アグリヒルズ・ソーラー山都発電事業

環境影響評価準備書

補足説明資料

山都太陽光発電所合同会社

図6 対象事業実施区域の全体図

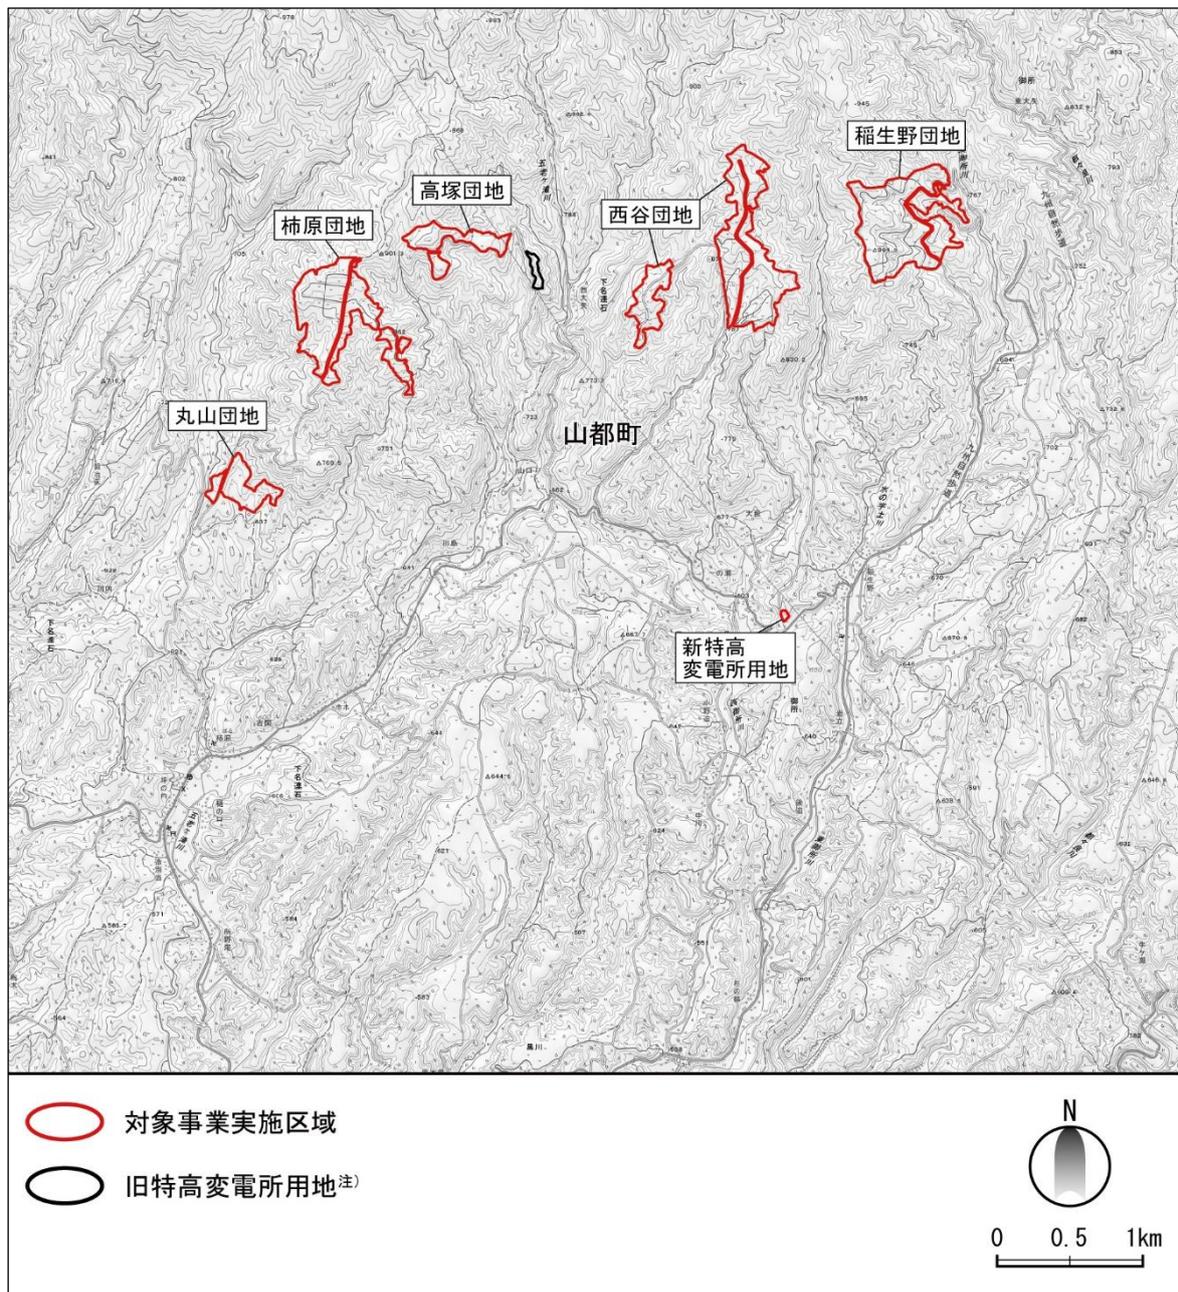
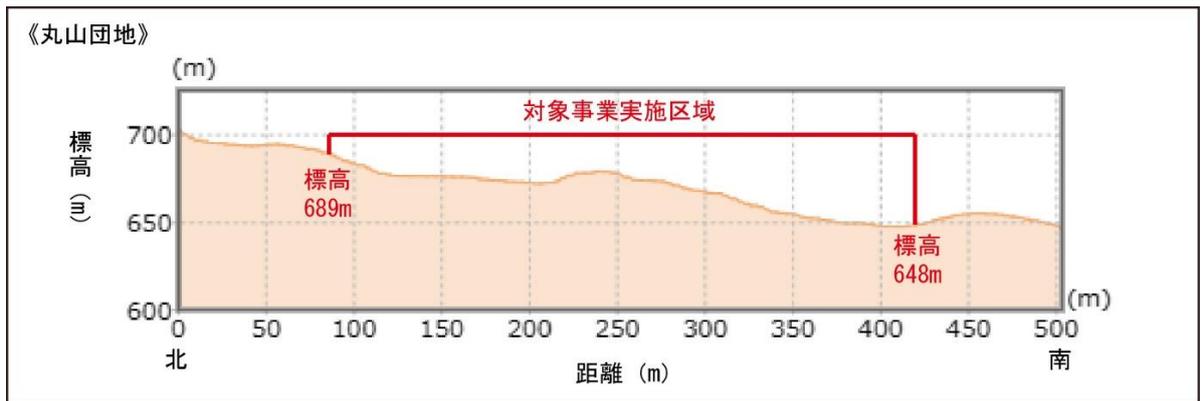
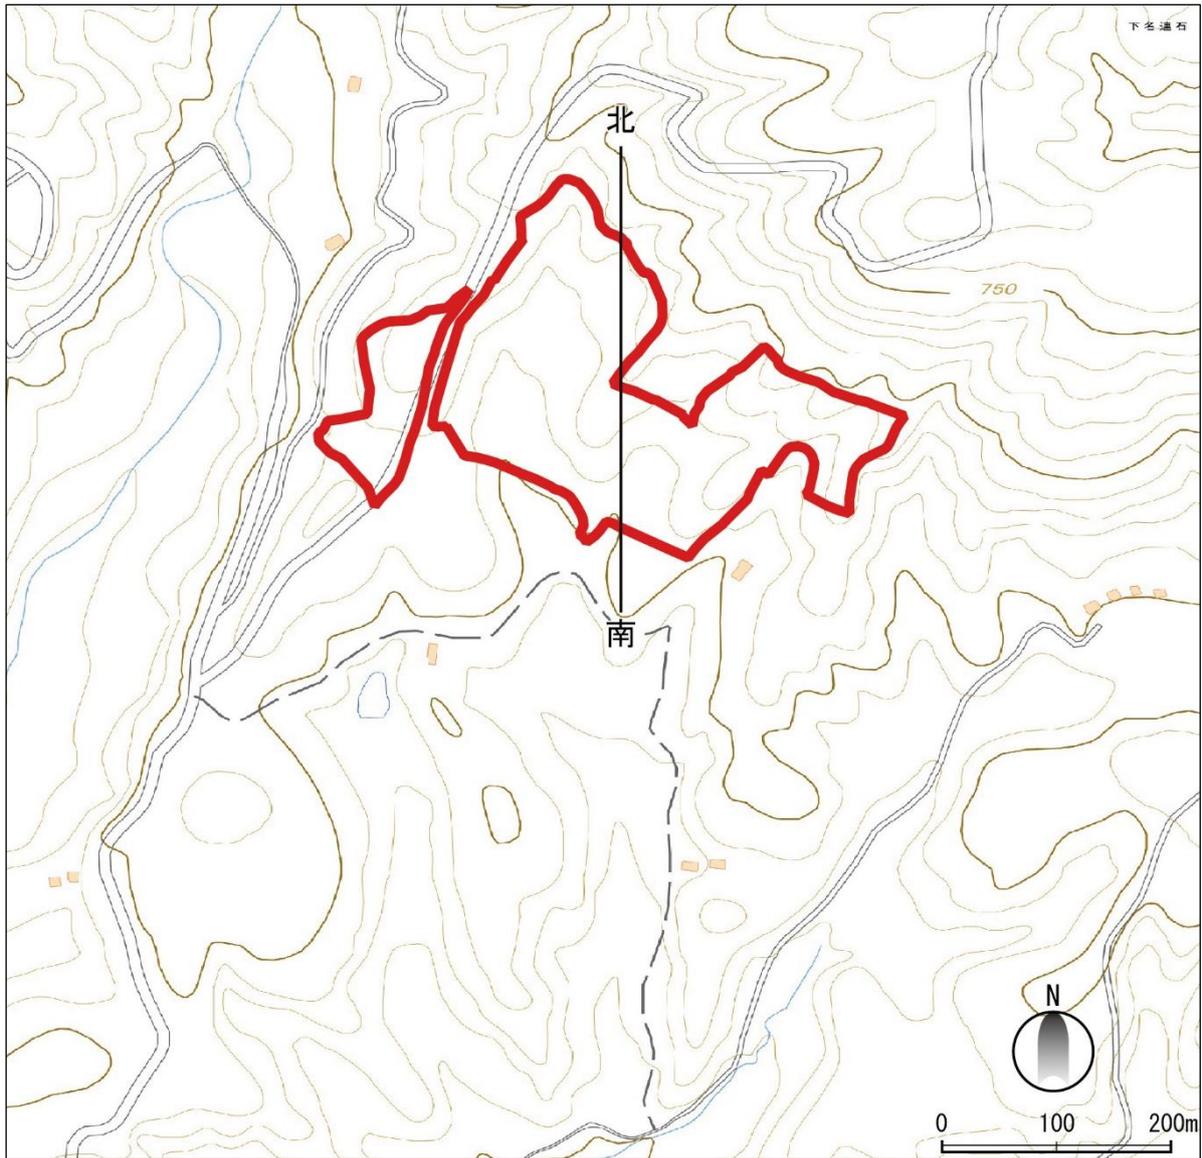
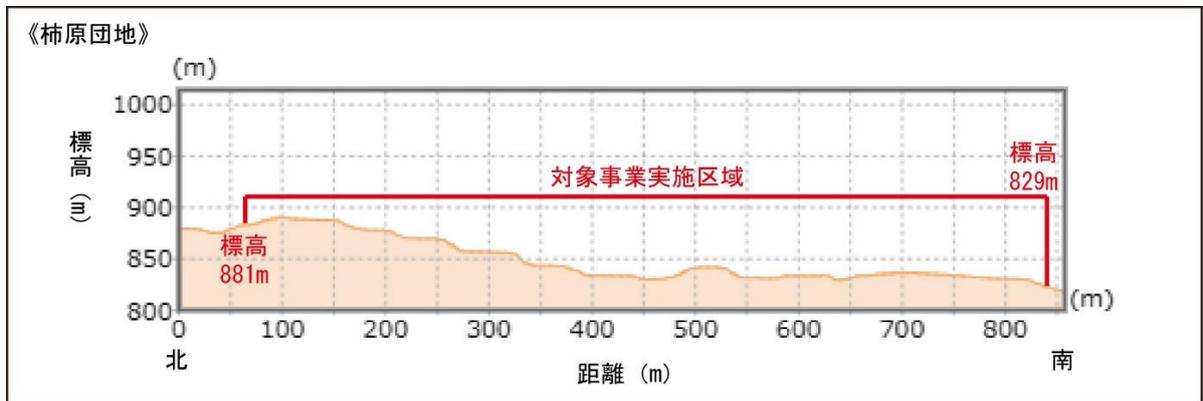
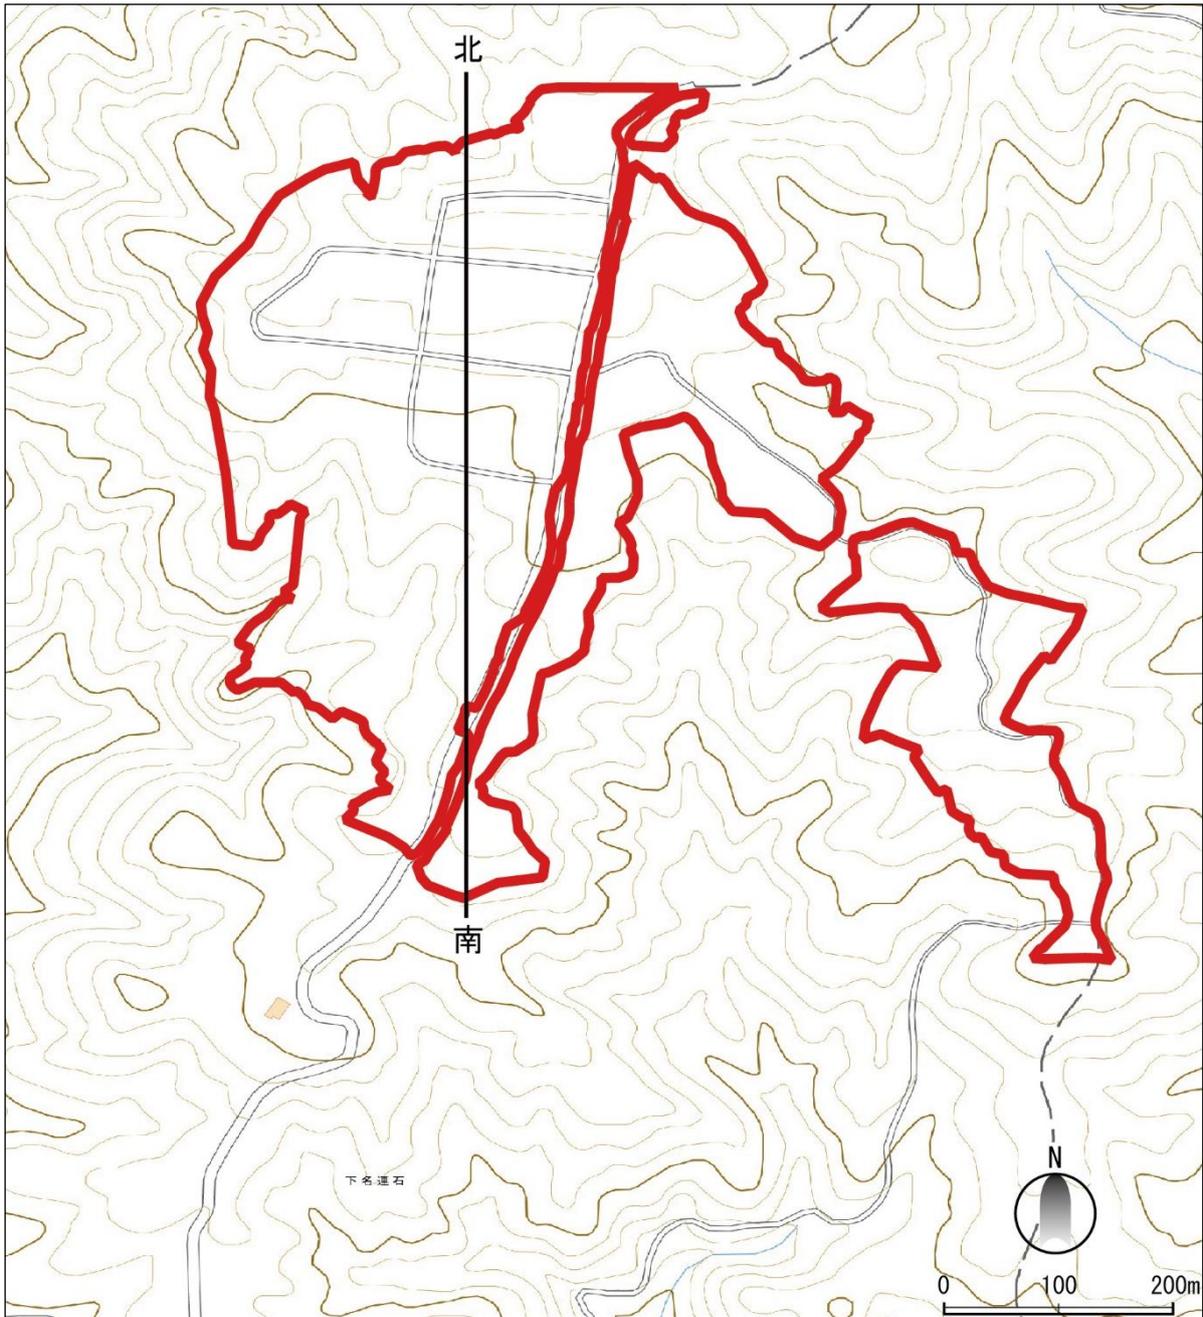
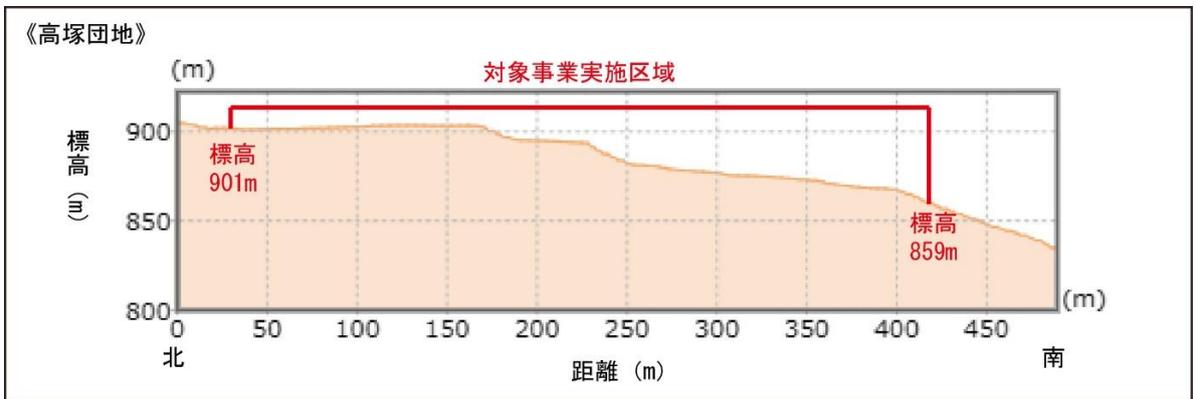
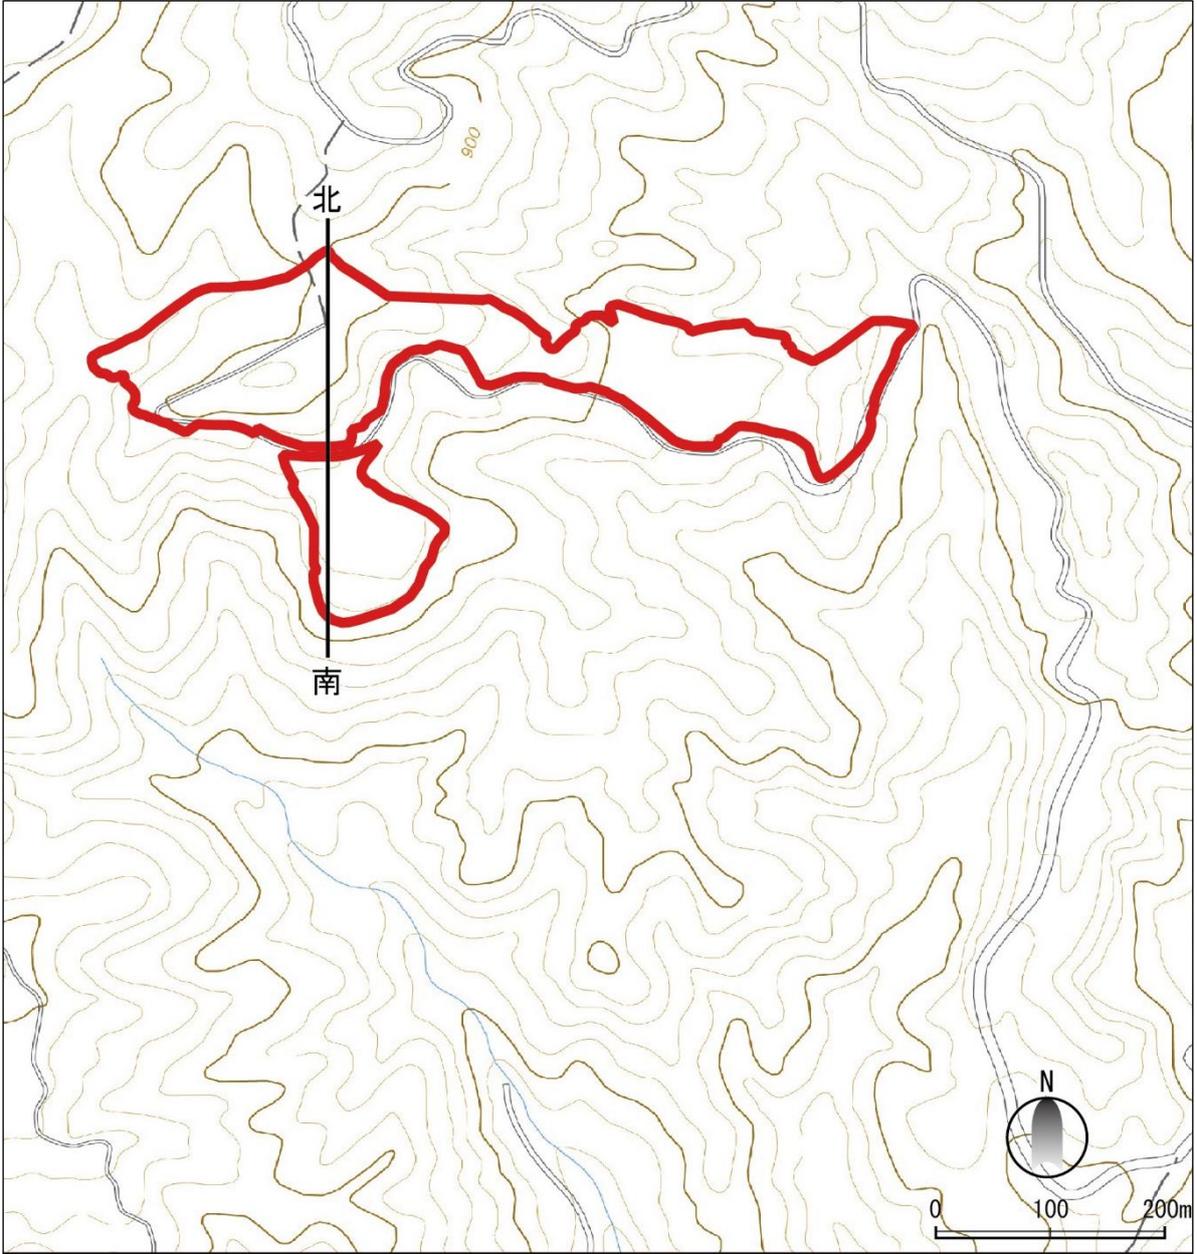
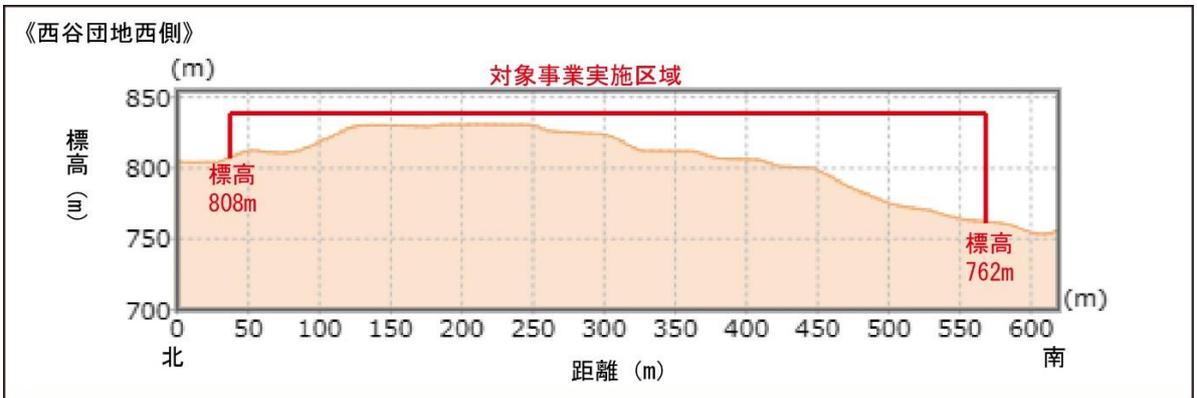
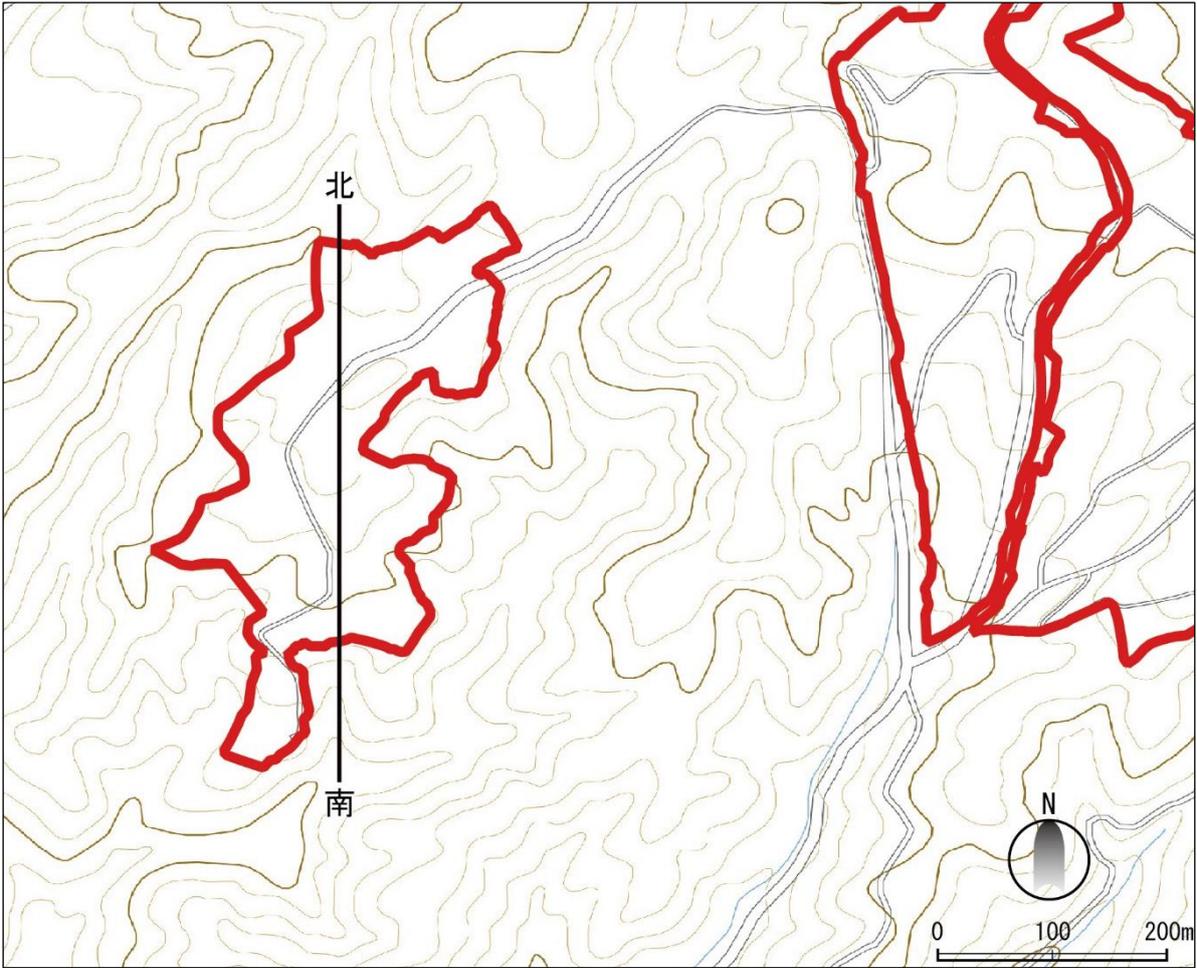
6カ所の事業地があるが、それぞれが異なる面積と傾斜をもっている。事業地ごとの概要として、斜面傾斜などの基礎的な情報が必要と思われる。

対象事業実施区域の勾配は、山腹・山麓傾斜面（M4：15°未満）が主体であり、一部に一般斜面（M2：15°～30°以上）が含まれます。

また、対象事業実施区域の全体図は図6、勾配の詳細は図7(1)～図7(6)に示すとおりで、丸山団地で平均斜面勾配11.6°、柿原団地で8.3°、高塚団地で13.6°、西谷団地で11.2°、稲生野団地で12.9°となります。
